ÚZEMNÍ PLÁN MĚSTA BRNA

Textová část Odůvodnění

Kapitola 18 Rozhodnutí o námitkách (včetně odůvodnění)

Svazek Nb2 *(s osobními údaji)*

Námítka číslo 1 (zákres)

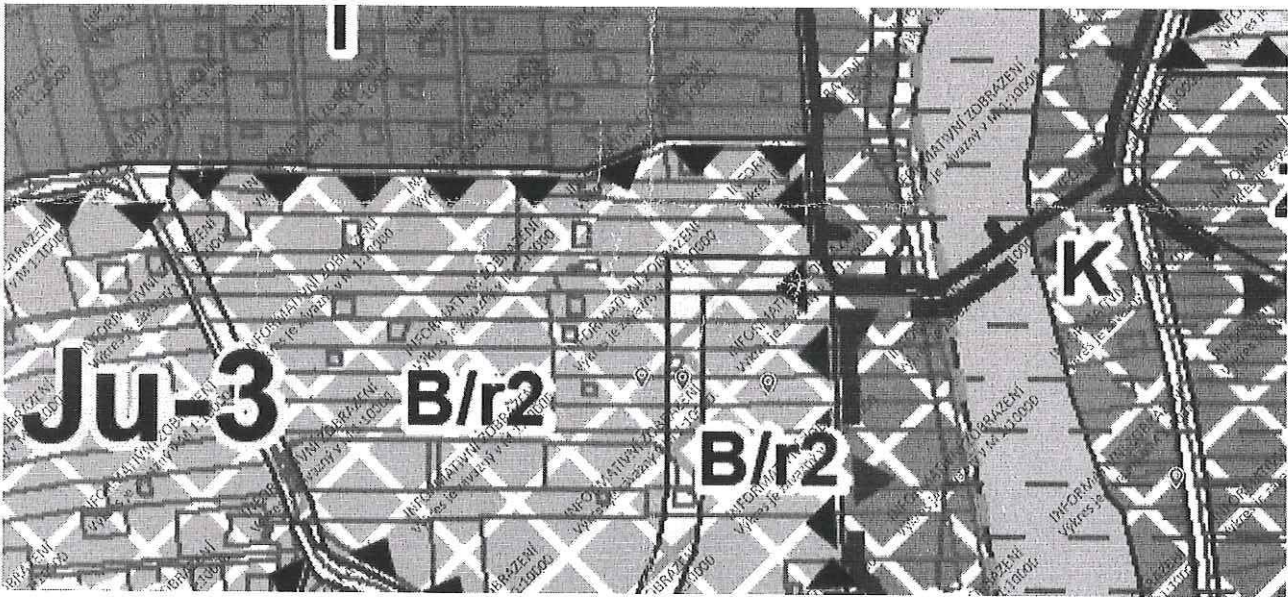
Nesouhlasím s komunikací na mém pozemku.

Námítka číslo 1 (zákres)

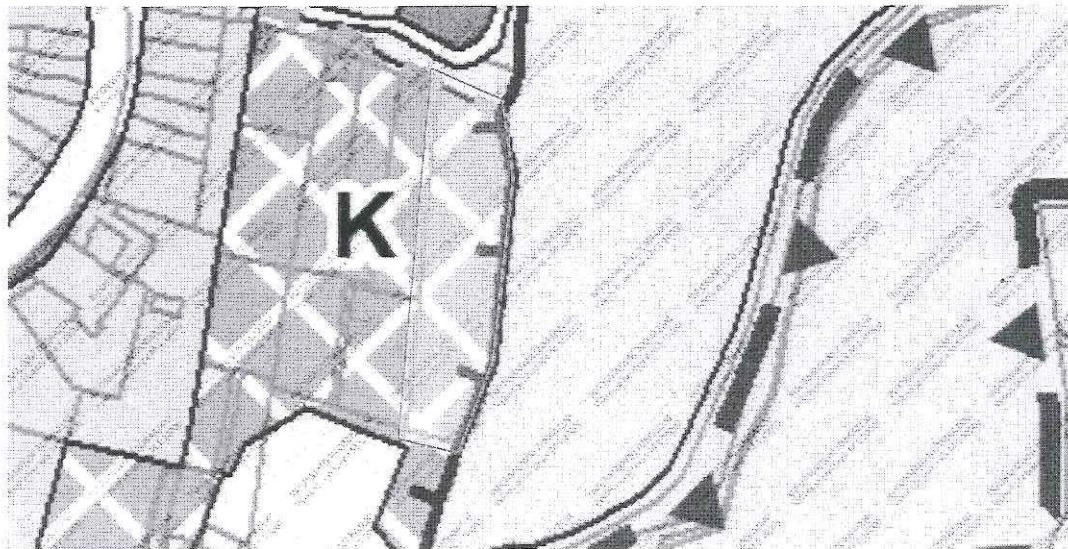
Tímto podávám námítku proti navržené funkci-účelu využití plochy mého pozemku. Pozemek se nachází v zastavitelném území v zastavěné části obce v těsném sousedství návrhových stavebních ploch.

Předmětné území je také součástí překryvného ochranného režimu tzv. přírodního zázemí v krajině (vyjádřený již v platném ÚPmB v podobě zelených klínů a krajinných komplexů), který je vymezen zejména z důvodu ochrany, zachování či podpory přírodních hodnot a hodnot krajinného rázu. Toto přírodní zázemí je chráněno před nepřiměřeným stavebním rozvojem, který by ohrozil existenci stávajících hodnot. v Návrhu ÚPmB graficky vyjádřené ve výkresu 5.0 Principy uspořádání krajiny - schéma).

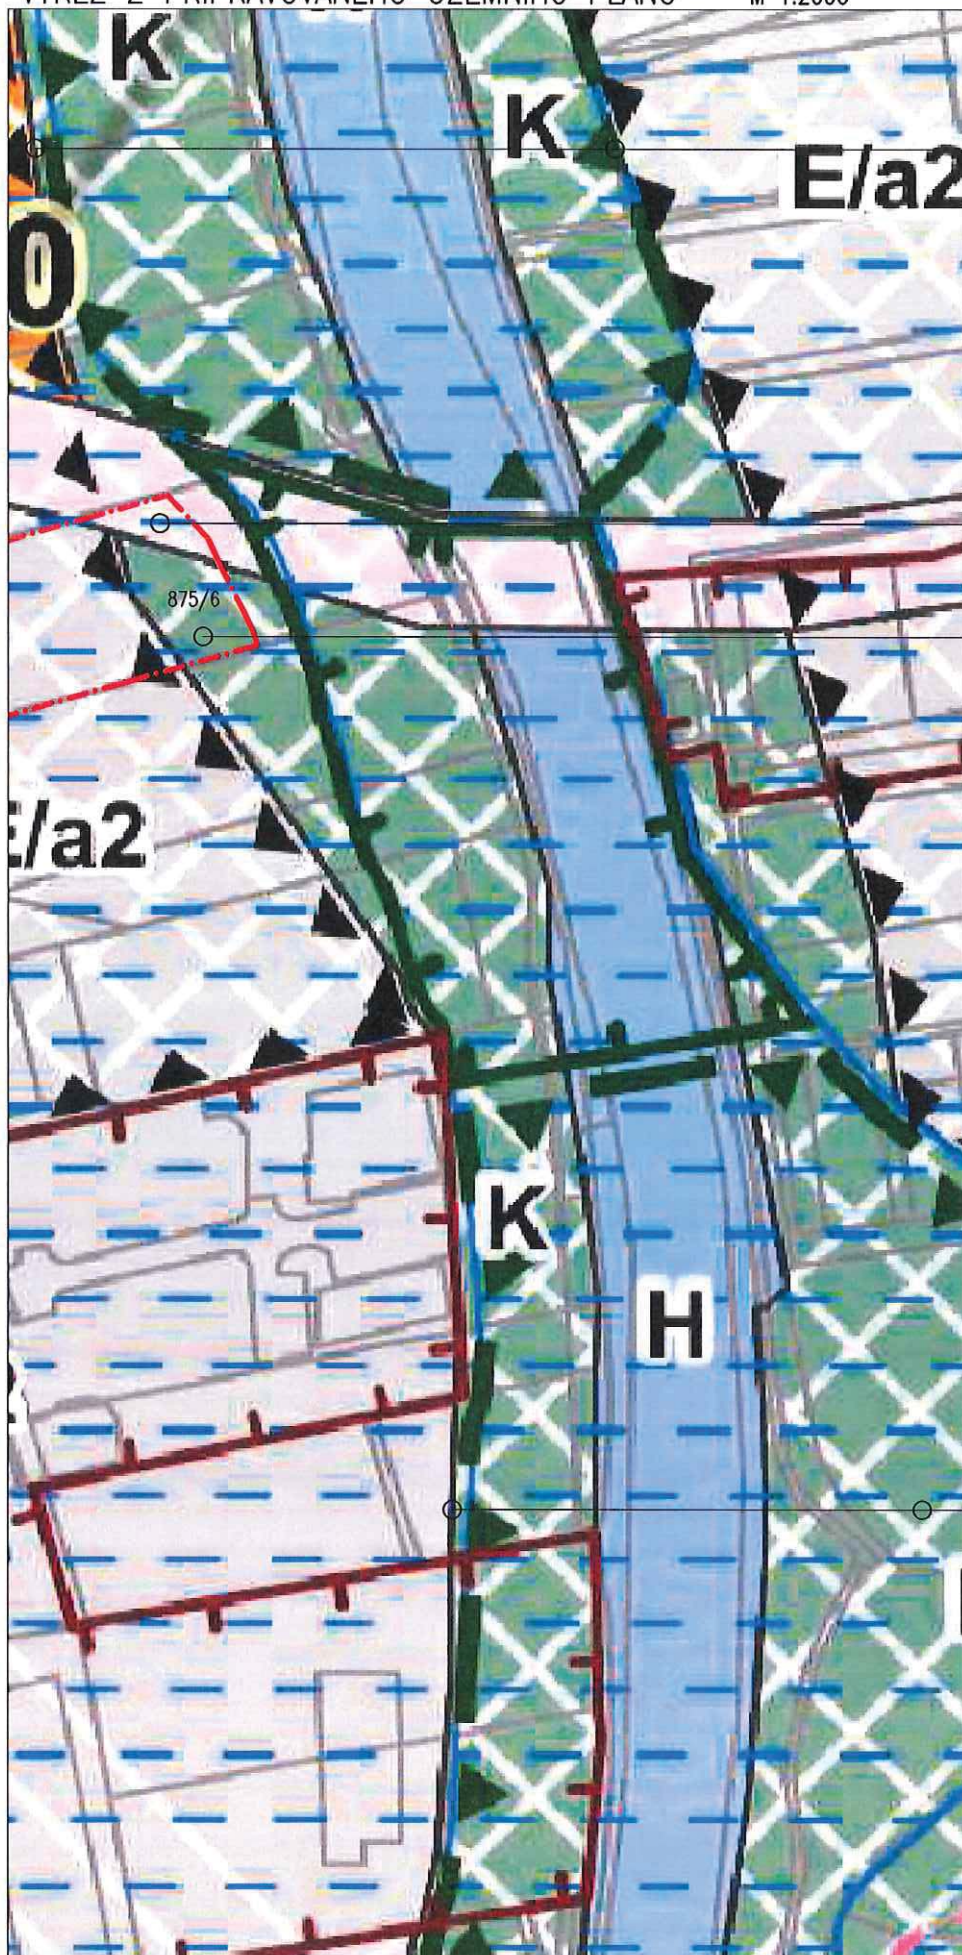
PLOCHA KRAJINNÉ ZELENĚ "K"
LOGICKY KOPÍRUJE I S REZERVOU
HRANICI BIODORIDORU ÚSES
A PROTIPOVODŇOVÁ OPATŘENÍ PPO

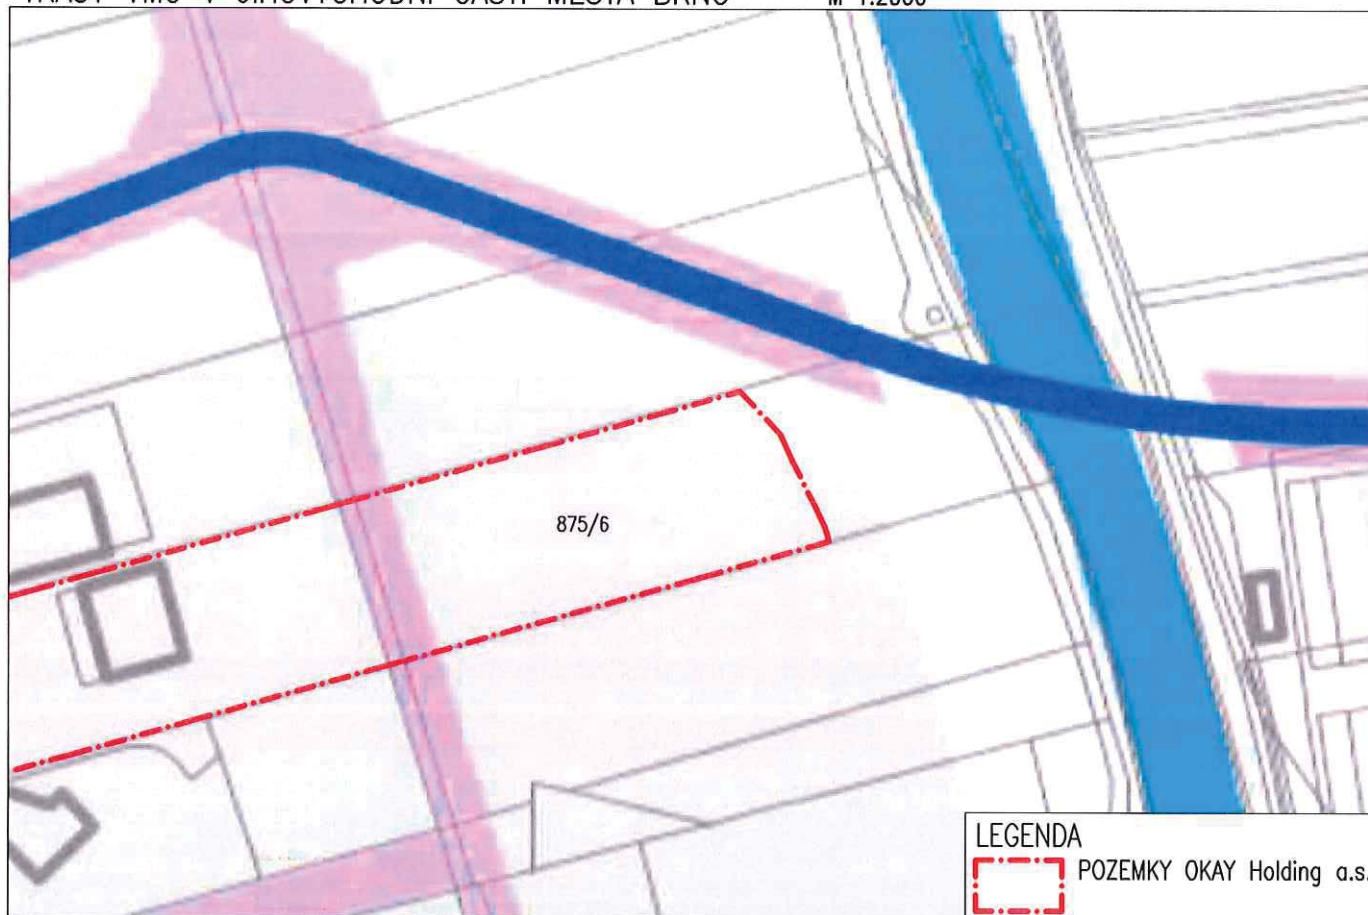
TRASA PLÁNOVANÉ KOMUNIKACE
VČETNĚ REZERVY NEODPOVÍDÁ
PLATNÉ ÚZEMNÍ STUDIÍ
A ZASAHUJE BEZDŮVODNĚ
DO SOUKROMÉ PARC.Č. 875/6

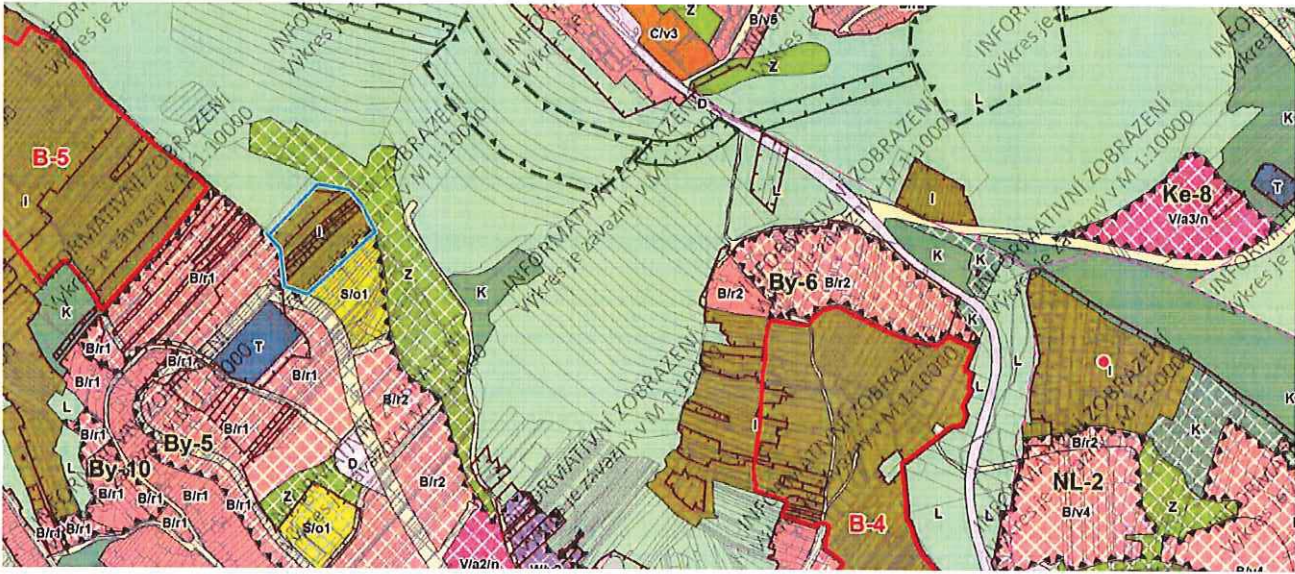
chtěla jsem se zeptat a zároveň navrhnout, zda by zakreslená část v Brně-Bosonohách nemohla být v novém územním plánu vedena jako stavební pro bydlení, vzhledem k tomu, že tato relativně malá oblast navazuje na sousední oblasti, které jsou již navrženy jako stavební a jsou určeny pro bydlení. Děkuji za Vaši odpověď a přeji hezký den.

Připomínka číslo 1 (zákres)

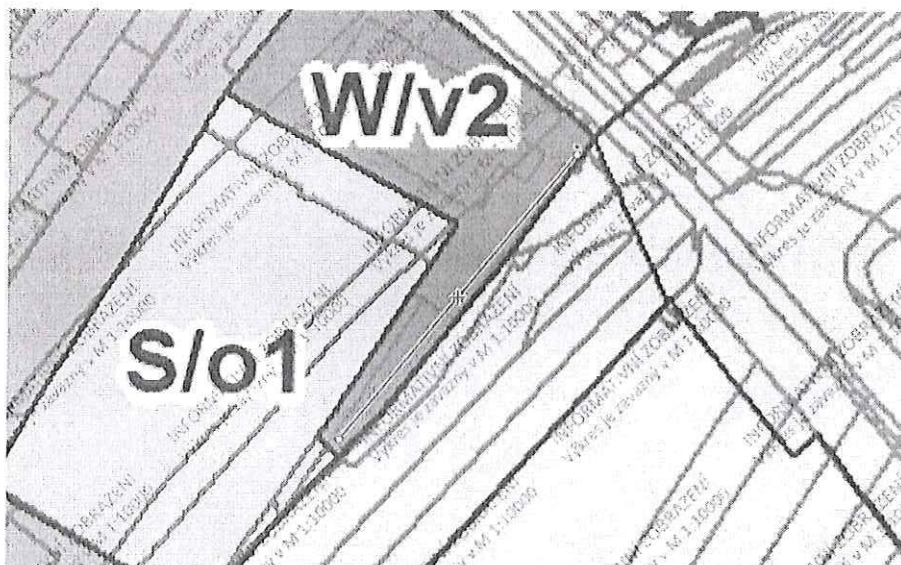
Byla odstraněna plocha zeleně podél tramvajového tělesa poblíž ulice Bělohorská. Požadují zachování ploch zeleně dle původního územního plánu.

Připomínka číslo 2 (zákres)

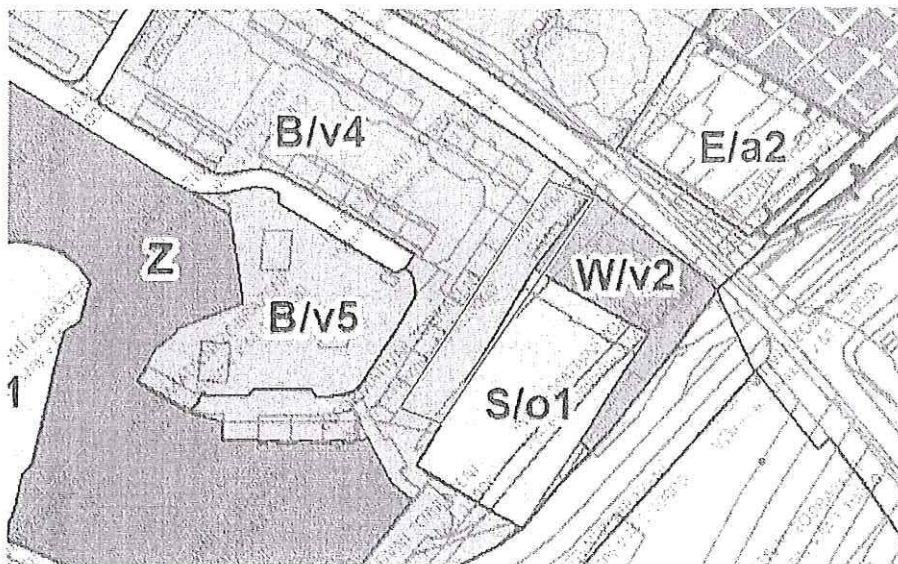
Byla odstraněna plocha zeleně mezi domy na ulici Marie Kudeřkové a fotbalovým hřištěm. Požadují zachování ploch zeleně dle původního územního plánu.

Připomínka číslo 3 (zákres)

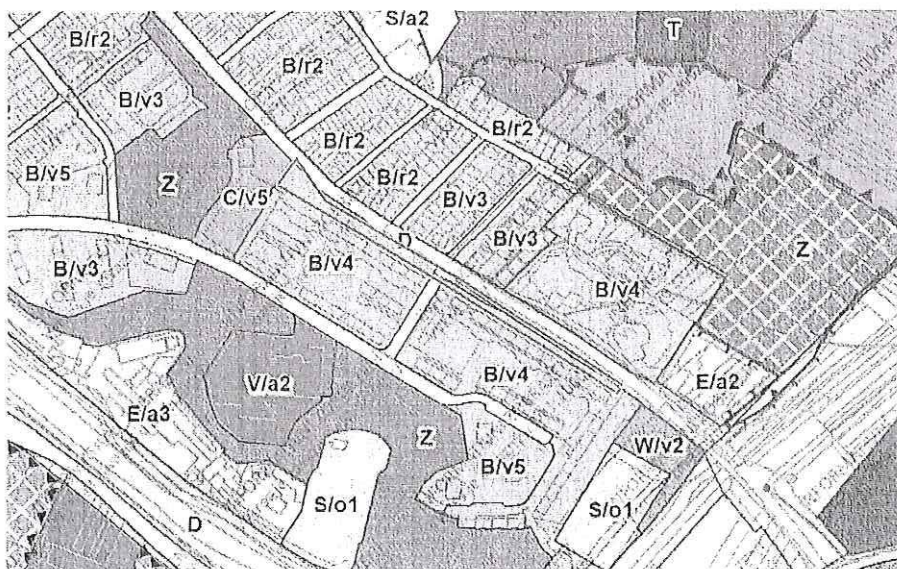
Byla odstraněna plocha zeleně podél jižní strany ulice Bělohorská. Požadují zachování ploch zeleně dle původního územního plánu.

Připomínka číslo 4 (zářes)

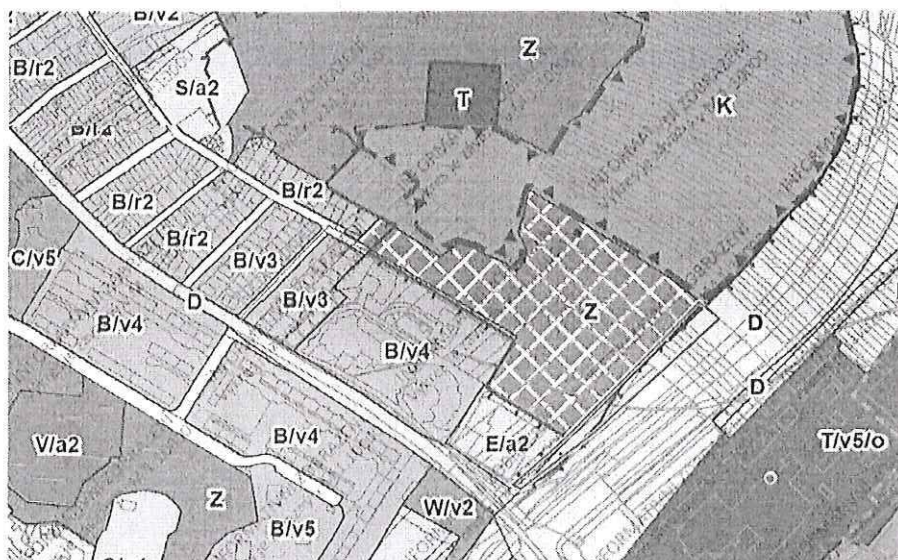
Byla odstraněna plocha zeleně podél západní strany tramvajového tělesa na sever od ulice Bělohorská. Požadují zachování ploch zeleně dle původního územního plánu.

Připomínka číslo 5 (zářes)

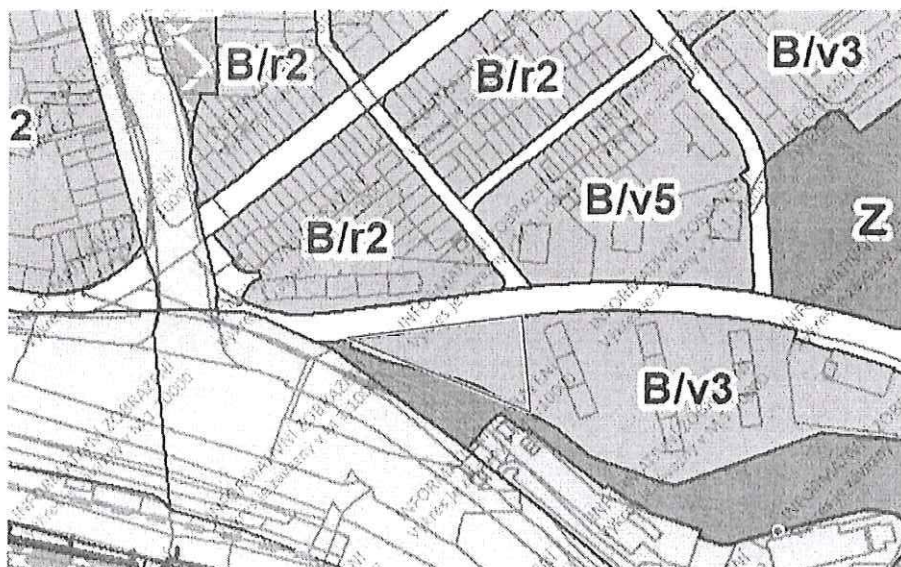
Byla odstraněna plocha zeleně mezi tramvajovým tělesem a západním koncem ulice Krásného. Požadují zachování ploch zeleně dle původního územního plánu.

Připomínka číslo 6 (zářes)

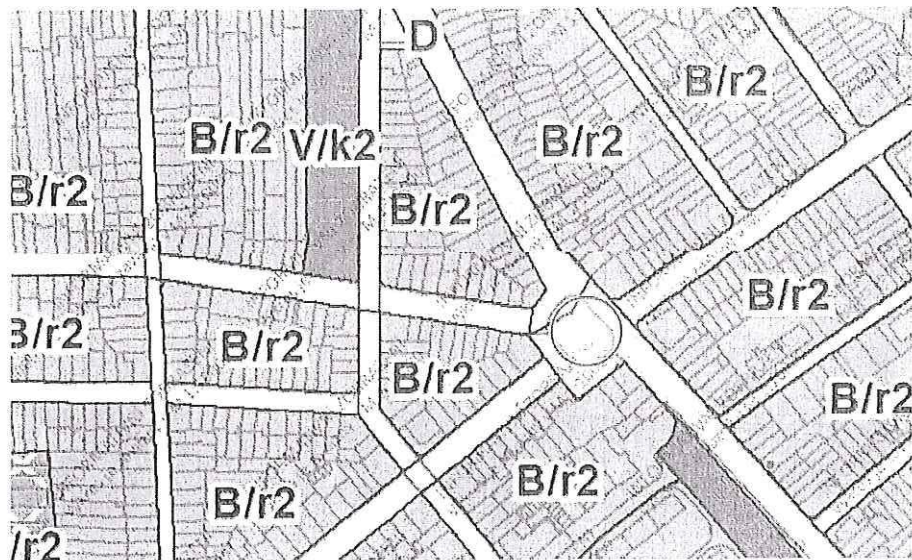
Byla odstraněna plocha zeleně na křižení ulic Skroupova-Bělohorská. Požadují zachování ploch zeleně dle původního územního plánu.

Připomínka číslo 7 (zářes)

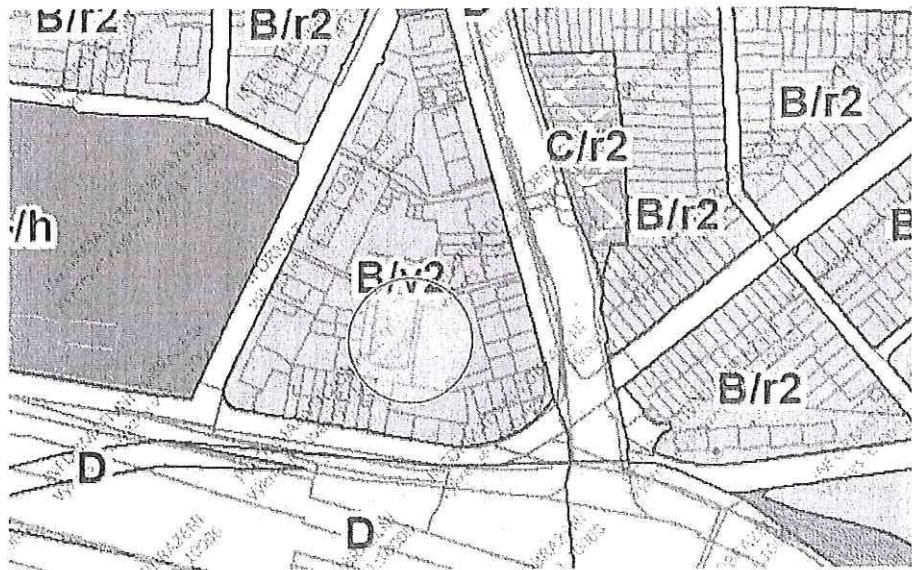
Byla odstraněna plocha zeleně na Ondříčkově náměstí. Požadují zachování ploch zeleně dle původního územního plánu.

Ke stabilizované ploše bydlení vymezené na Ondříčkově náměstí uplatnila MČ Brno-Židenice připomínku s požadavkem na vymezení plochy městské zeleně dle stávajícího ÚPmB do Návrhu nového ÚP. Pořizovatel zvážil, zda s ohledem na měřítko hlavního výkresu, použitou metodiku pro samostatné vymezení ploch s rozdílným způsobem využití (tj. funkčních ploch), které je popsána v kapitole 5.7.1. textové části Odůvodnění, lze požadavek akceptovat a vyhovět mu. Skutečný stav využití území Ondříčkova náměstí je pro komunikace k dopravní obsluze zástavby ve vnitrobloku) a zčásti pro volné plochy zeleně. Převzetí rozsahu plochy městské zeleně (ZO) dle platného ÚPmB neodpovídá způsobu využití území - zahrnovat obslužné komunikace do ploch zeleně (Z) nekoresponduje se smyslem vymezení této urbanistické funkce. Samostatné vymezení obou těchto funkcí (plocha veřejných prostranství a plochy městské zeleně) dle odpovídajícího stavu využití by vedlo k nevhodnému rozdrobení území na dílčí podměrečné plochy a bylo by na úkor čitelnosti hlavního výkresu.

Připomínka číslo 8 (zákres)

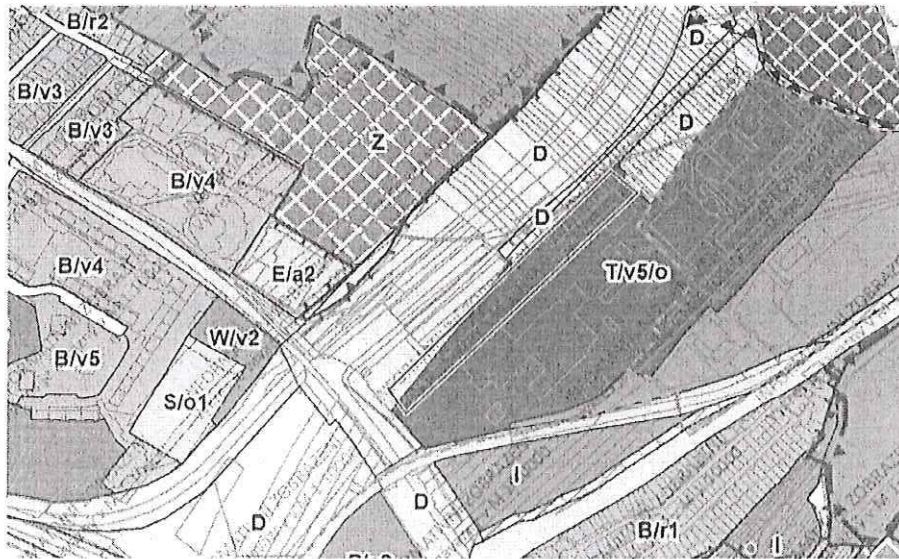
Byla odstraněna plocha zeleně mezi ulicí Jedovnická a spalovnou odpadů. Požadují zachování ploch zeleně dle původního územního plánu.

Připomínka číslo 9 (zákres)

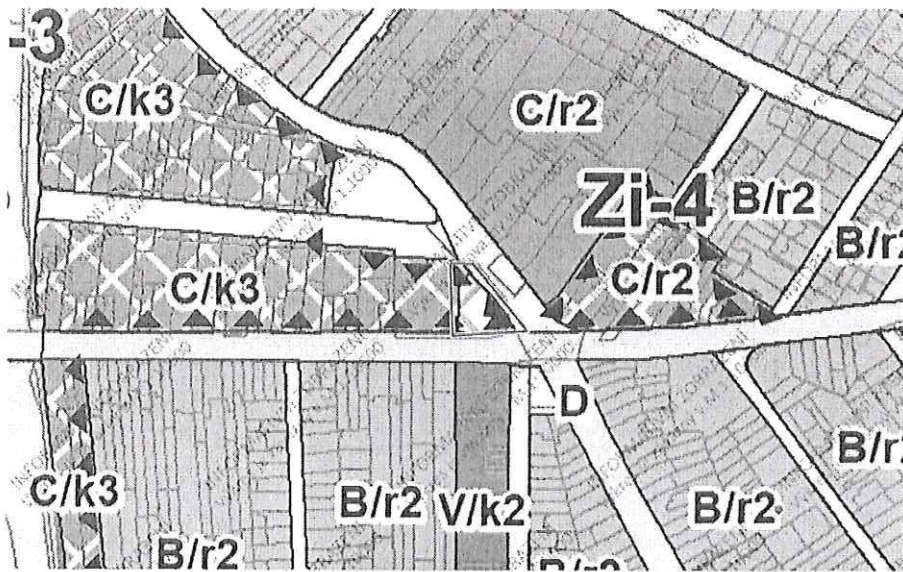
Byla odstraněna plocha zeleně u Křížení ulic Jamborova a Vančurova. Požadují zachování ploch zeleně dle původního územního plánu.

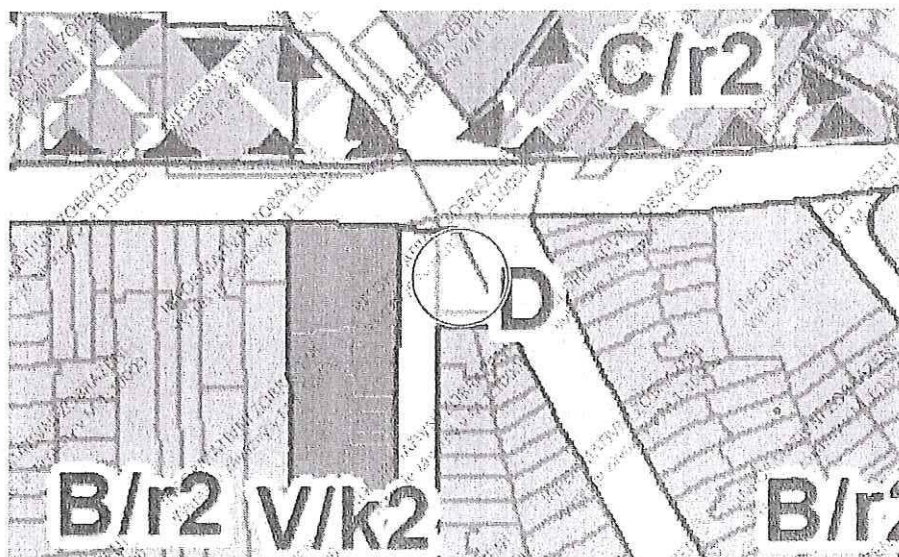
Byla odstraněna plocha zeleně u Křížení ulic Bělohorská a Táborská. Požadují zachování ploch zeleně dle původního územního plánu.

Plocha městské zeleně vymezená v platném ÚPmB v křížení ulic Bělohorská-Táborská má výměru 268 m². Z důvodu zvoleného měřítka výkresů a podrobnosti nového ÚPmB byla stanovena minimální velikost plochy s rozdílným způsobem využití na 0,5 ha (5000 m²) a v definovaných případech na 0,2 ha (2000 m²). Plocha městské zeleně byla v Návrhu nového ÚPmB tedy začleněna do plochy veřejných prostranství což nebrání tomu, aby byla dále využívána jako v současném stavu.
